Dodatek č. 3 ke SMLOUVĚ O DÍLO ze dne 19. 2. 2018

1. Účelem tohoto Dodatku č. 3 ke Smlouvě o dílo č. j. objednatele uzavřené dne 19. 2. 2018 (dále jen jako „SOD“) veřejné zakázky „**Stavební úpravy objektu dílen Střední školy Strážnice – stavební část**“ mezi Smluvními stranami je úprava smluvního vztahu k jejím článkům, a to čl. 4 Cena díla a podmínky pro změnu sjednané ceny. Ostatní ustanovení SOD zůstávají v platnosti v původním znění.
2. Tento Dodatek č. 3 je uzavírán na základě dohody Smluvních stran, reflektuje současný stav mezi Smluvními stranami a stav prováděného díla a uzavřením se stává nedílnou součástí SOD. Obsah

ZMĚNOVÝ LIST: Instalace WIFI		číslo ZL: 05
Název akce:	Stavební úpravy objektu dílen Střední školy Strážnice	
Zhotovitel:	MSO servis spol s r.o.	
Změnový list vystavil:	Petr Sporysz	
Datum:	11.9. 2018	
Podepsaní zmocněnci potvrzují v souladu se Smlouvou o dílo tuto změnu rozsahu díla: <u>Původní řešení dle smluvní dokumentace:</u> V projektové dokumentaci je zakreslena instalace Wi-Fi sítě, ve výkazu výměr však nebyla uvedena. <u>Nové řešení:</u> Wi-Fi síť bude dodána dle projektové dokumentace. <u>Zdůvodnění změny:</u> Součástí funkčnosti objektu dílen je

Ž.b. monolitické střešní a stropní desky.

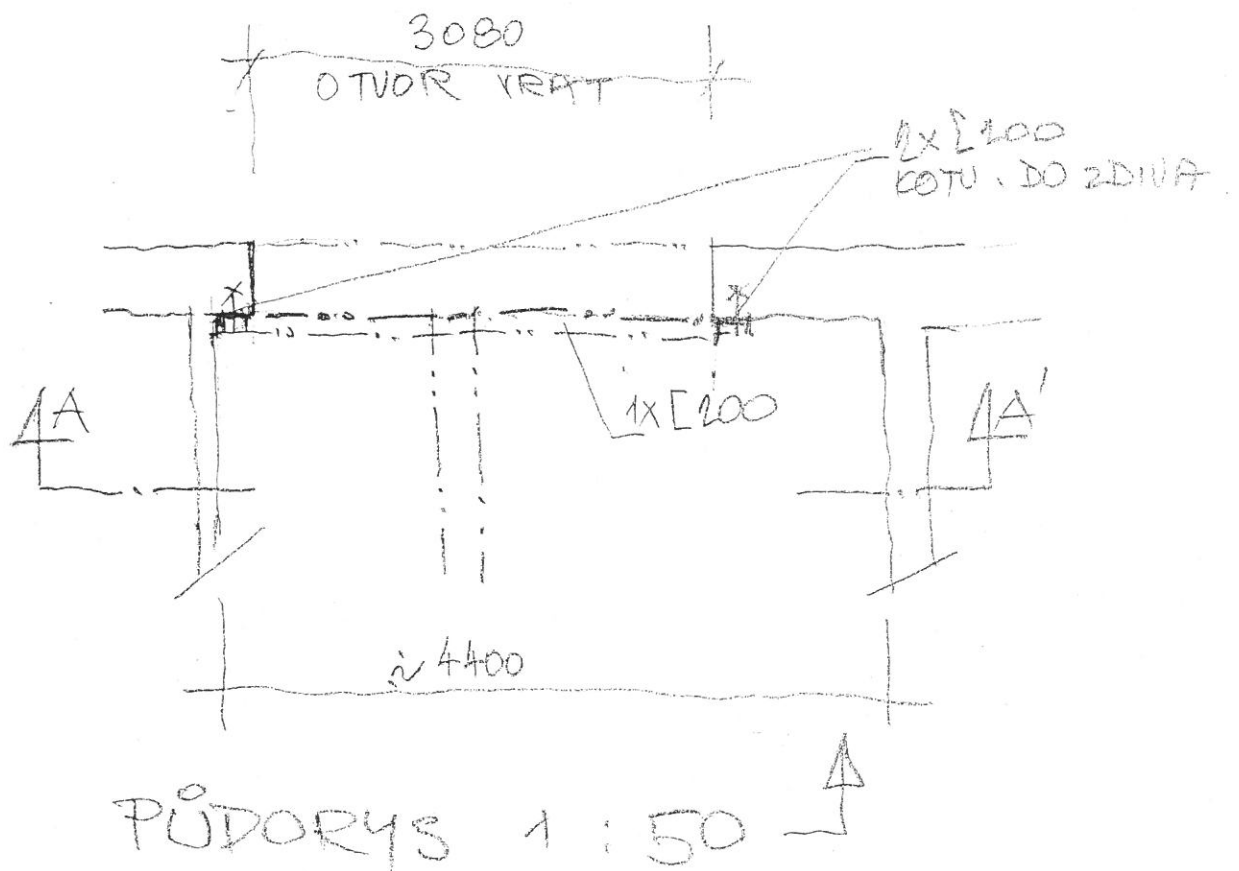
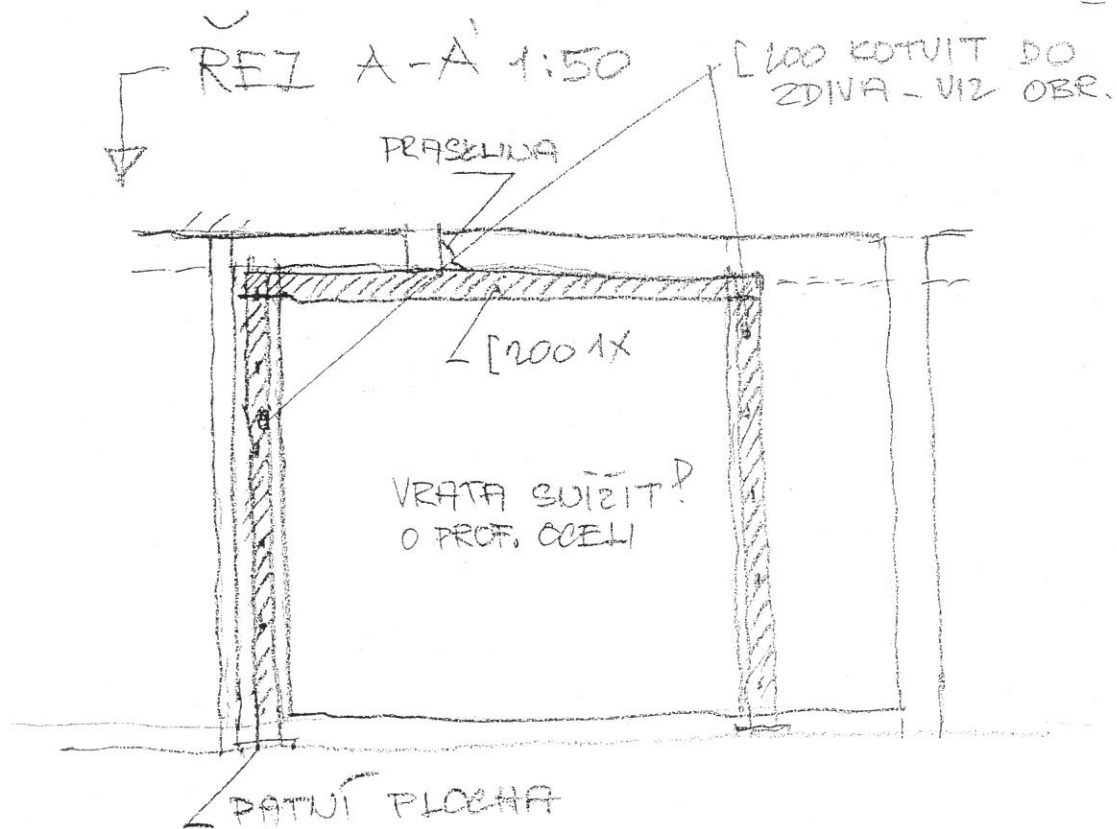
Ve stávajícím objektu se nachází tři druhy nosných železobetonových střešních konstrukcí. Jsou to t. zv. Číževského střešní desky, nebo kazetové střešní desky (panely) osazené na monolitické ž.b. průvlaky a zdivo. Krom těchto prefabrikovaných ž.b. konstrukcí jsou rovněž, v malé míře, provedeny monolitické ž.b. desky. Dne 5. 6. 2018 byly zespodu do nosné konstrukce střechy provedeny sondy, aby byla ověřena možnost osazení kotevních prvků do konstrukce.

Jedná se tenkostěnné betonové vibrolisované prvky (vlnovky) vyráběné v délkách 2400 a 3000 mm. Tloušťka betonové vrstvy v těchto prvcích je pouze cca 10 mm. V současné projektové dokumentaci bylo předpokládáno, že tyto prvky byly, po svém osazení, opatřeny shora nadbetonovanou vrstvou betonové mazaniny, do které bude možné osadit mechanické, nebo chemické kotvy. Tento předpoklad byl ověřován uvedenými sondami a bylo zjištěno, že přímo nad vlnovkami byla provedena pouze monolitická vrstva plynobetonu (nebo pěnobetonu), která za dobu své existence ztratila svou původní pevnost a současně je takřka v sybkém stavu. Krom toho byly zjištěny (v místě vln) i kaverny, které vznikly nedokonalým provedením a zhutněním pěnobetonové vrstvy. Za těchto okolností je osazení kotev, přímo do vlnovek, zcela vyloučeno.

Jedná se o ž.b. střešní prefabrikované dílce s tenkou ž.b. deskou (cca 20 mm), která je opatřena, zespodu viditelnými nosnými ž.b. žebry. Osazení mechanických, nebo chemických kotev je možné pouze z boku podélných nosných žeber, cca v polovině jejich výšky a v kterémkoliv místě rozponu.

Osazení kotevních prvků do spodního líce těchto ž.b. desek je možné v jejich kterémkoliv místě.
